Věc: II/337 Močovice most ev.č. 337-007 – vyjádření TDI k návrhu ZBV.

Stavba: II/337 Močovice, most ev. č. 337 – 007 přes potok Klejnárku

Krycí list ZBV

Název Stavby: II/337, most ev.č.337-007 Močovice	
Číslo SO/PS / číslo Změny SO/PS:	SO 301/1
Název stavebního objektu/provozního souboru (SO/PS): Přeložka dešťové kanalizace

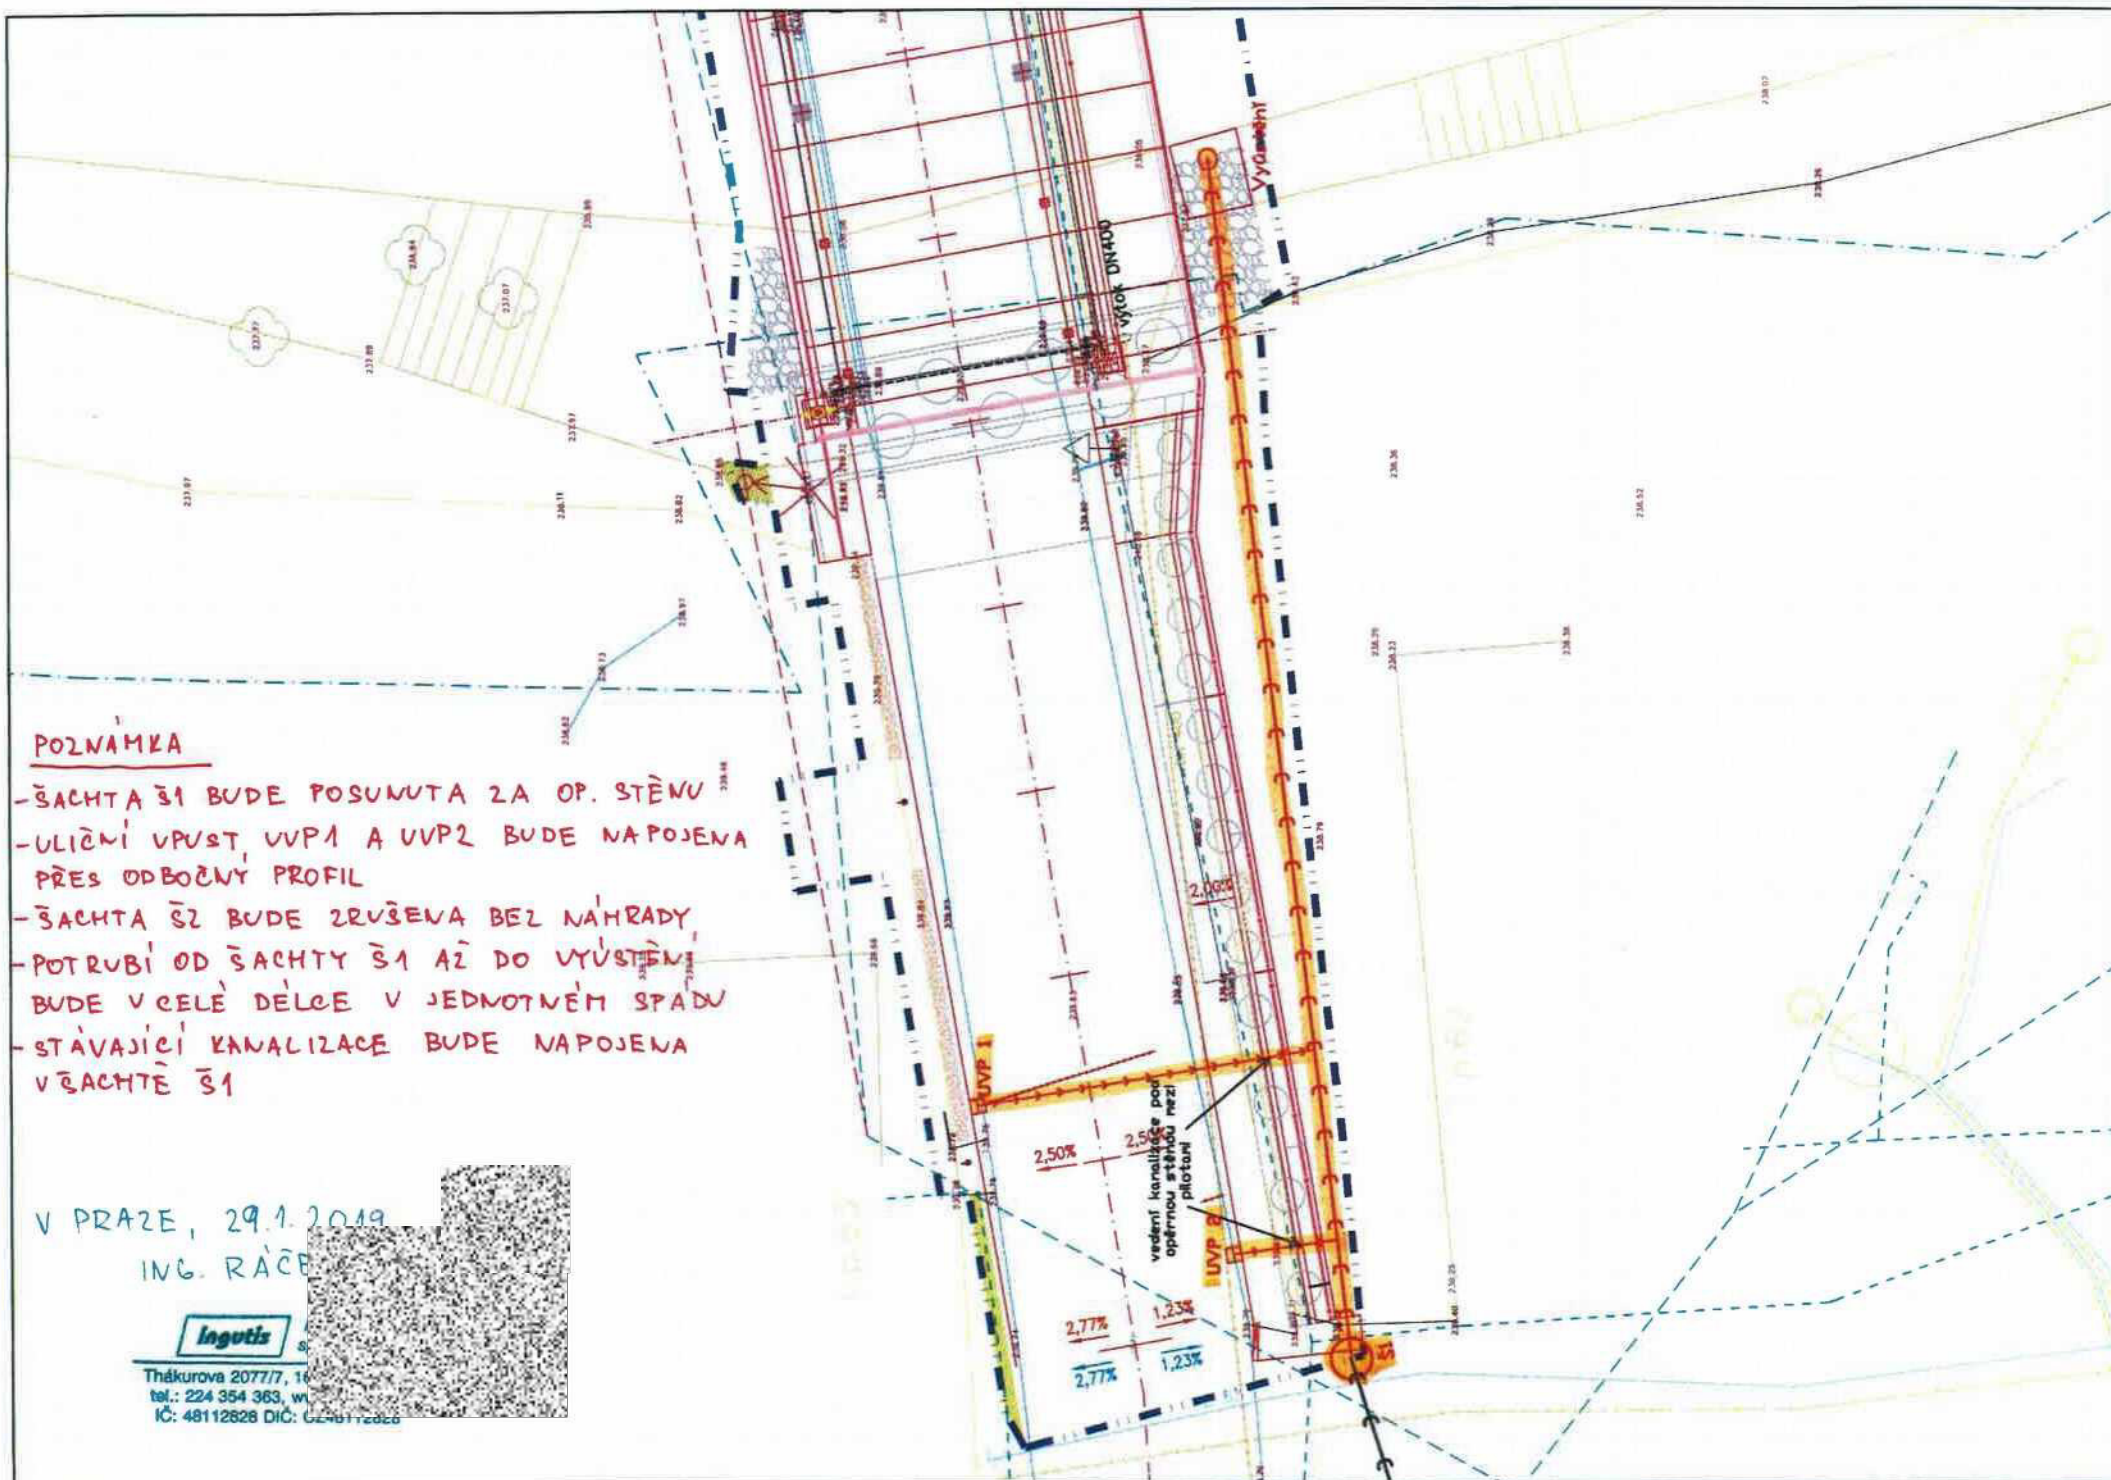
- ŠACHTA Š1 BUDE POSUNUTA ZA OP. STĚNU
- ULIČNÍ VPUST, VUP1 A VUP2 BUDE NAPOJENA PŘES ODBOČNÝ PROFIL
- ŠACHTA Š2 BUDE ZRUŠENA BEZ NÁHRADY
- POTRUBÍ OD ŠACHTY Š1 AŽ DO VYÚSTĚNÍ BUDE VCELE DĚLCE V JEDNOTNÉM SPÁDU
- STÁVAJÍCÍ KANALIZACE BUDE NAPOJENA V ŠACHTĚ Š1
